Verlängerung des Bahntunnels bei Johanneskirchen 11.07.2022

BI Tunnel Zamdorf-Johanneskirchen
info@bi-tunnel.de

Optionen – Forderungen BI Tunnel

Lageplan

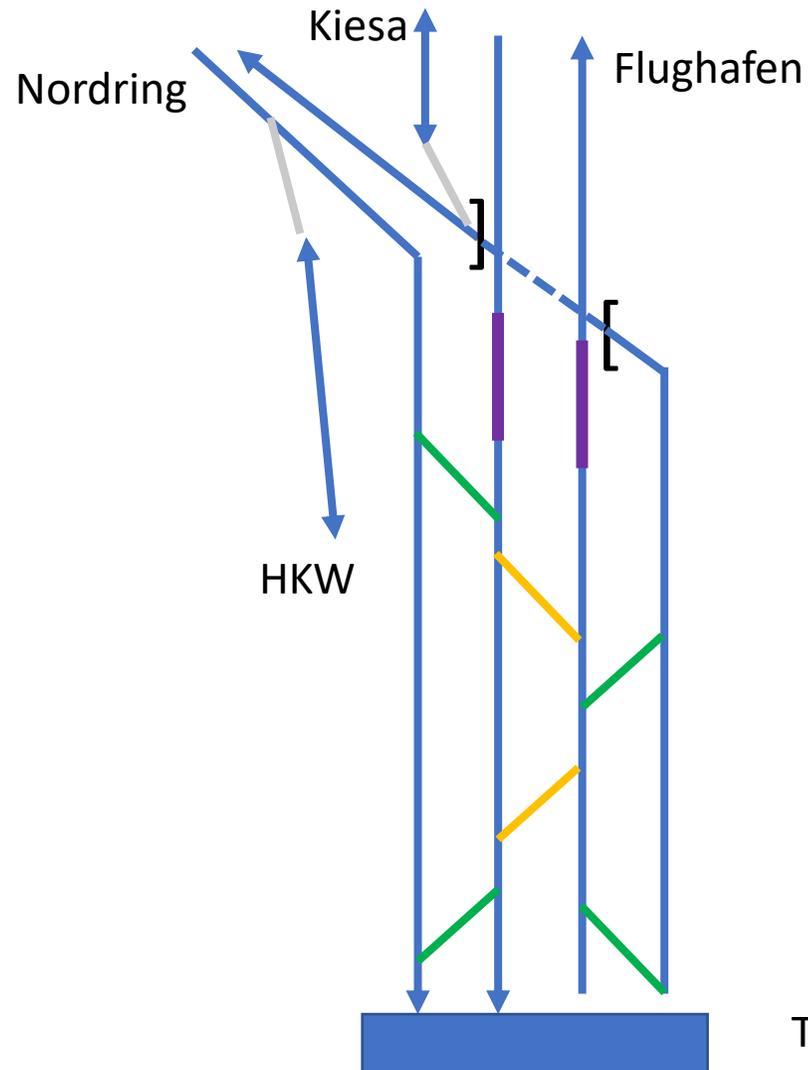
Nur 700m zwischen

Stadtgrenze=BI-Tunnelende

und

Überwerfung

Weichen erfordern gleiche Gleishöhe

Überwerfung erfordert
Höhenunterschied von etwa 7m

Dazwischen benötigt man also Rampen
auf denen keine Weichen zum Nordring
sein können.

**Reicht der Platz für Weichen und
Rampen im Vorschlag BI-Tunnel?**

DB Weichenplanung ("betriebliche Optimalvariante")

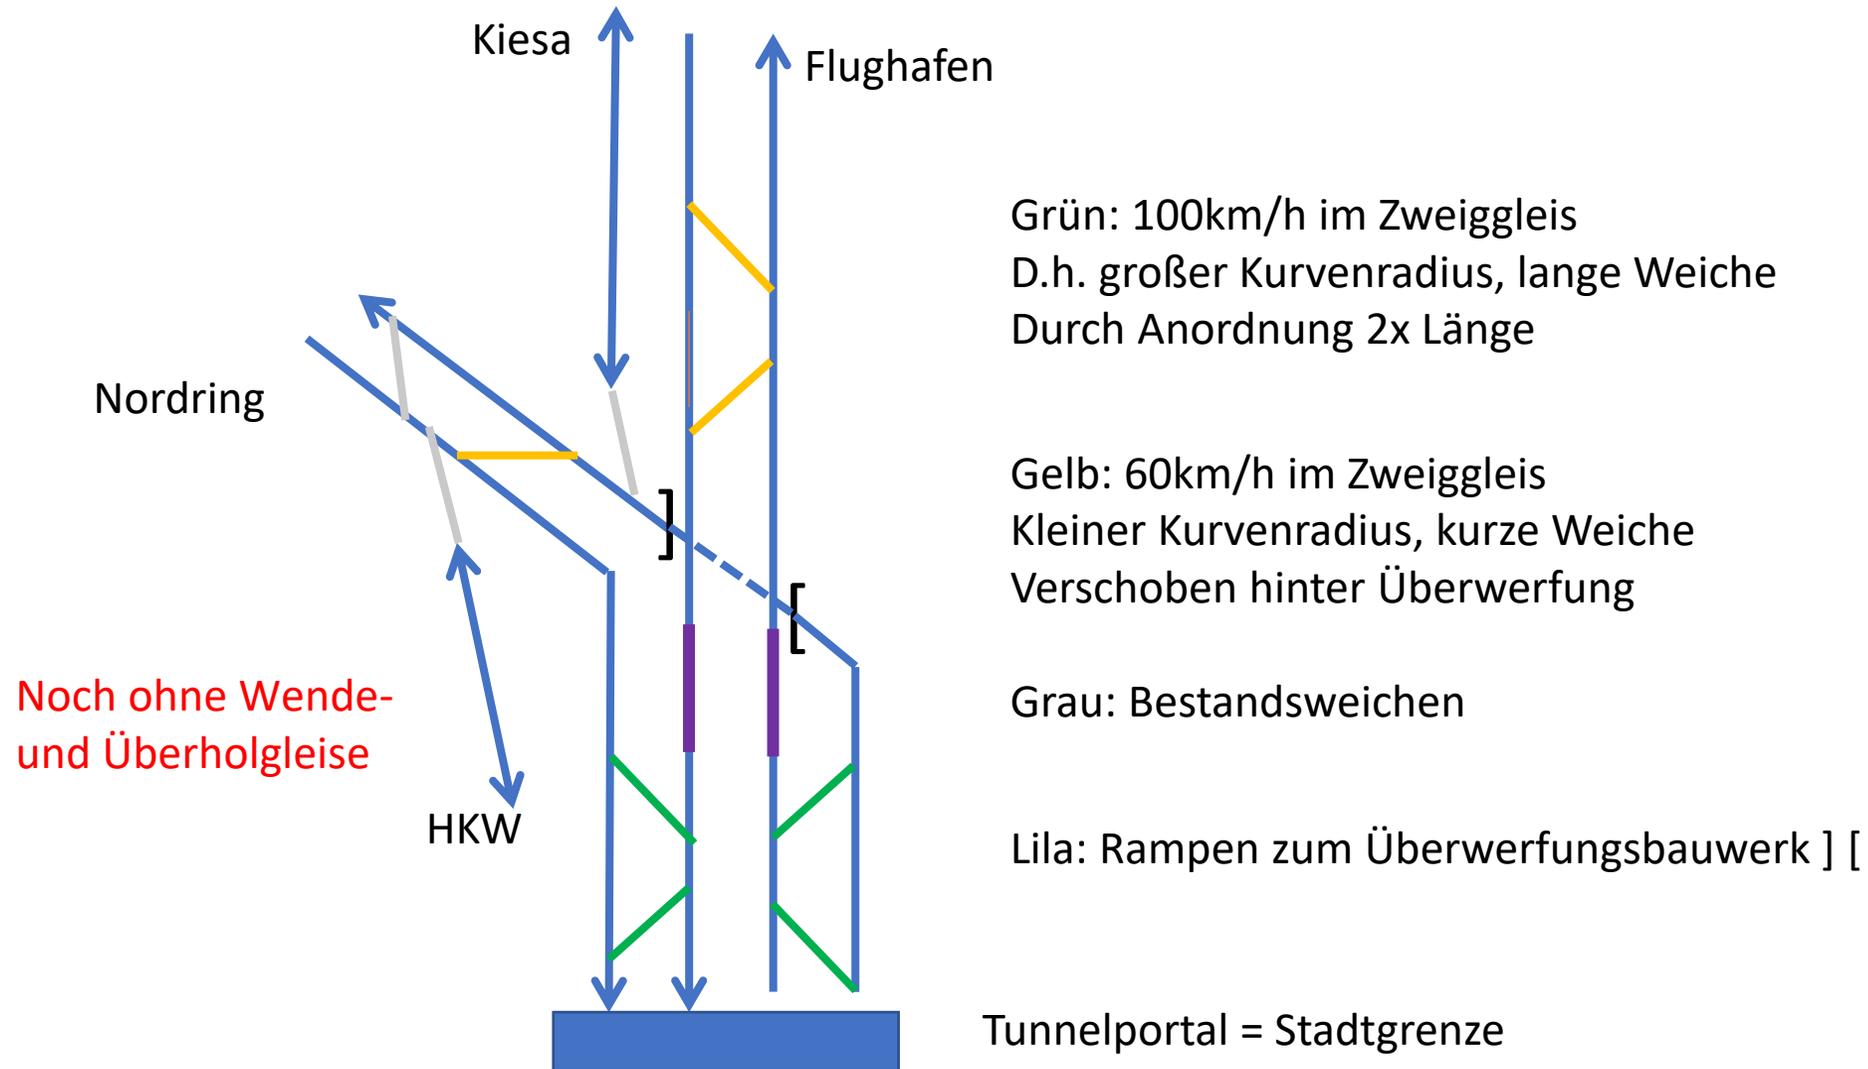
Mit DB-Planung reicht der Platz nicht

- Rund **700m** zwischen Überwerfung und Stadtgrenze
- Nötig: Rampe zur Überwerfung
 - 7m Höhenunterschied
 - Max 3% Steigung S-Bahn gegenüber Gütergleis
 - Etwa **230m**
- Wunsch DB für Weichen
 - 4 Weichenpaare für Wahl Nordring oder Flughafen (100km/h): etwa **500m**
 - 2 Weichenpaare für Wechsel Gegenrichtung im Störfall (60km/h): etwa **220m**
- Summe etwa **950m**, eher mehr durch M3-Brücke usw.
- Optimal nur für Betrieb, Berücksichtigung von Anwohnern/Städtebau fehlt

BI Weichenvorschlag (Option 3a)

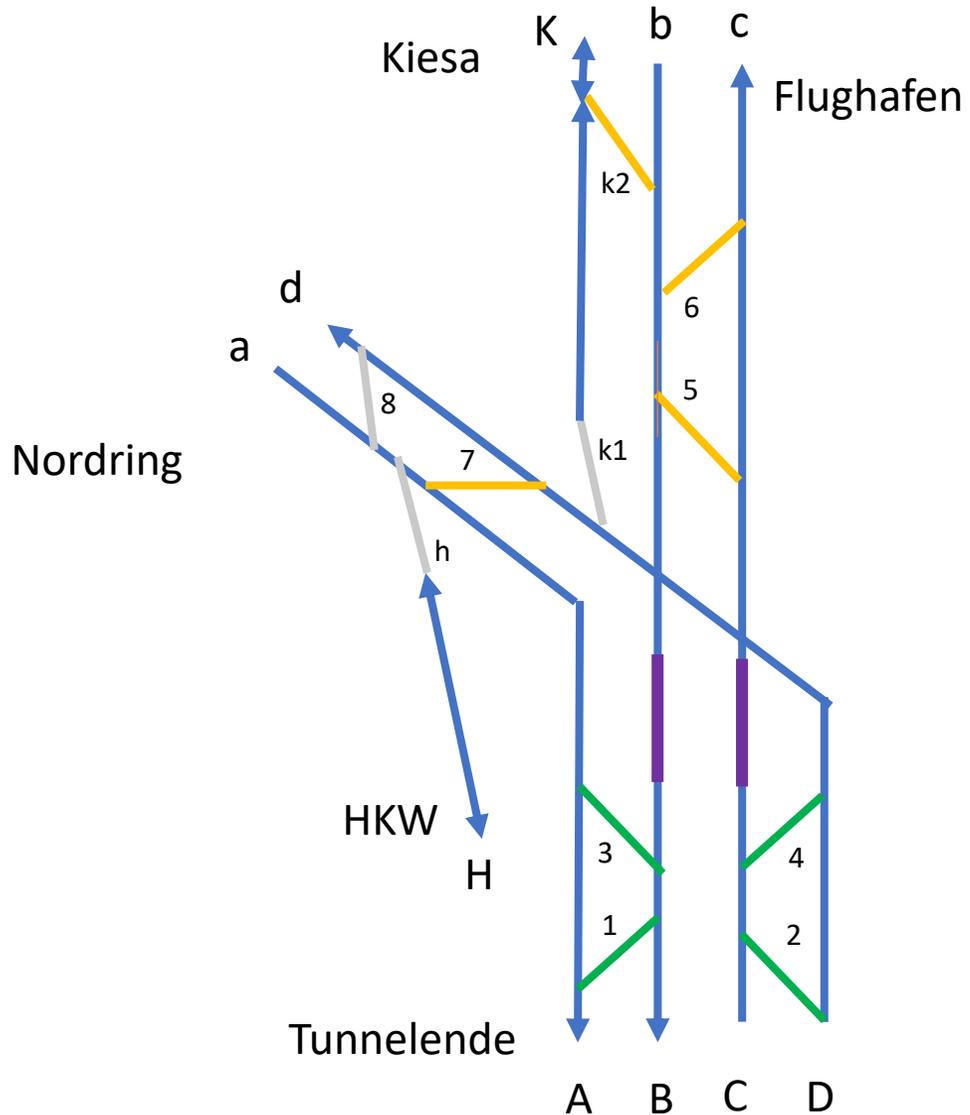
Alle Kombinationen A,B,C,D,H \leftrightarrow a,b,c,d,K sind möglich, siehe Tabelle.

Für K \leftrightarrow a,b,c,d und H \leftrightarrow A,B,C, D siehe Option 3b und 3c. Die Weichen-Geschwindigkeiten entsprechen DB-Lösung.

Platzproblem gelöst

- Rund **700m** zwischen Überwerfung und Stadtgrenze
- Nötig: Rampe zur Überwerfung **230m** (wie zuvor)
- Vorschlag BI für Weichen
 - 4 Weichenpaare für Wahl Nordring oder Flughafen (100km/h): Etwa **330m**
 - 4 Weichenpaare für Wechsel Gegenrichtung im Störfall (60km/h): nicht zwischen Überwerfung und Stadtgrenze
- Summe **560m**, auch inkl. M3-Brücke usw. passt es nun

Option 3b: zusätzlich Wendegleis

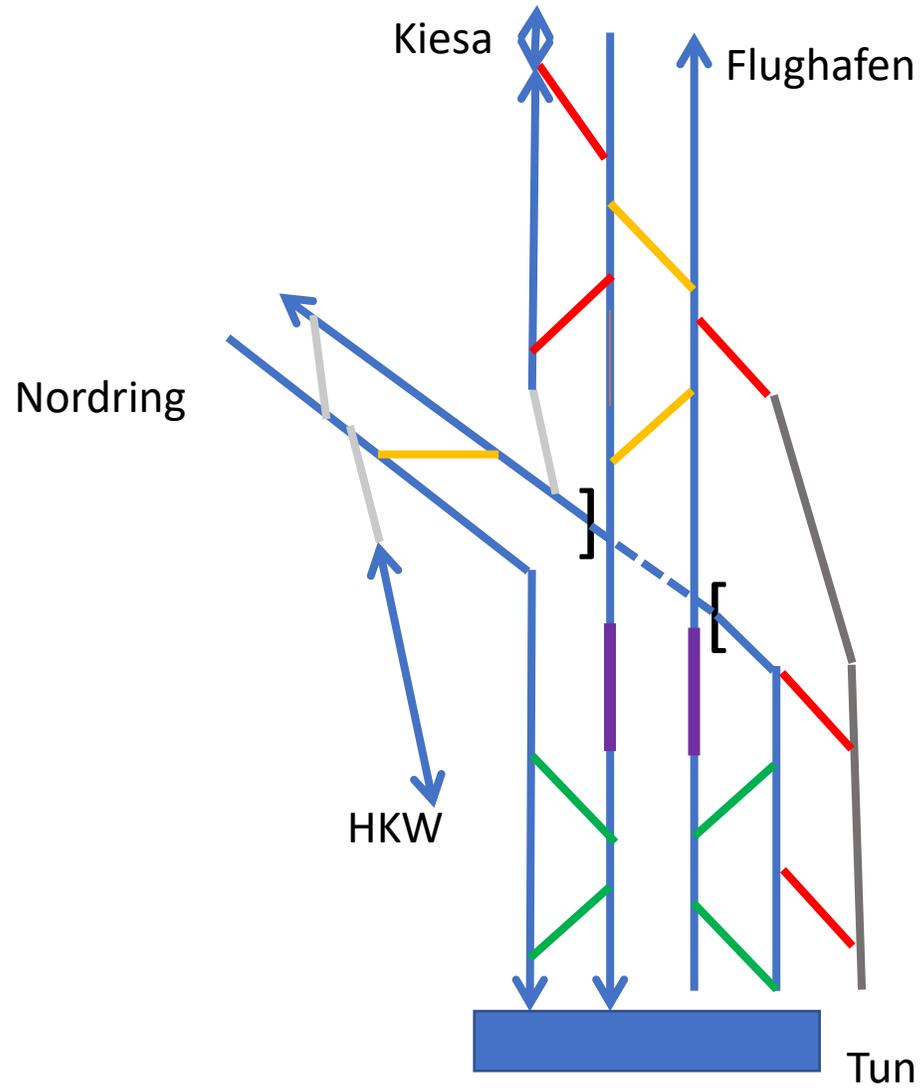
Verbesserter Anschluss Kiesa durch 5 weitere Weichen (rot) und Wendegleis (dunkelgrau)

Wendegleis erleichtert von/zu Richtung Flughafen und von/zu Richtung Nordring.

Kopf machen mit gleicher Lok möglich. Zug hält dazu am Ende des Wendegleis, Lok koppelt ab und fährt unter Überwerfung, dann Richtung Kiesa und dann zurück an das andere Zugende

Alternativ: zweite Lok in Kiesa holt Waggon ab.

Zwei Weichen nahe Kiesa: Lok kann am Zug vorbeifahren, Zug dann nach Kiesa reinschieben und steht für Abfahrt wieder richtig.
